zienswijze ontwerp bestemmingsplan 'Spaarndam Oost' van de gemeente Haarlemmerliede en Spaarnwoude;

Hierbij doe ik U toekomen mijn zienswijze over het ontwerp bestemmingsplan 'Spaarndam Oost' met identificatienummer NL.IMRO.0393.BP SpaarndamOost-ON01 van de gemeente Haarlemmerliede en Spaarnwoude:

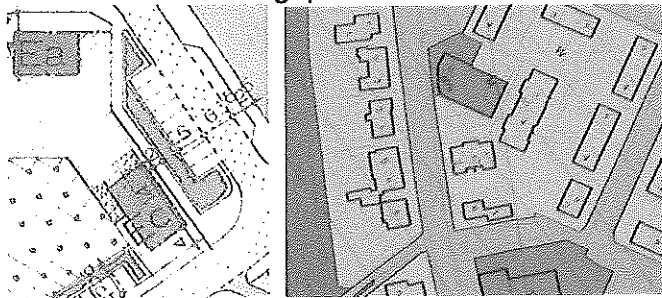
- op het perceel Ringweg 22 staat, in het Ontwerp Bestemmingsplan Spaarndam Oost aangegeven, dat op genoemd perceel één woning mag staan. Het vingerende bestemmingsplan Spaarndam-Oost 1977 laat twee woningen toe met een maximale goothoogte van 6 meters plus peil en een dakhelling van niet minder dan 30° en niet meer dan 45°.

BEBOUWING MET EENGEZINSHUIZEN	max. 2	6	min. 27,5	4	max. 6	-
	BEBOUWING MET EENGEZINSHUIZEN	max. 2	6	min. 350	-	max. 6	-

een voorgevelbreedte van 14 meters is de bouwhoogte in het Bestemmingsplan Spaarndam-Oost 1977 met een dakhelling van 45° dan maximaal $6 + 1/2b = 6 + 7 = 13$ meters plus Peil. Gezien het conserverend karakter (de geldende gebruiks- en bouw mogelijkheden) van het ontwerp bestemmingsplan verzoek ik u deze oude bepalingen voor het perceel Ringweg 22 te handhaven en vast te leggen in het nieuwe bestemmingsplan.

Tevens verzoek ik u het bouwvlak als rechthoek van 8 x 18 meters aan te geven.
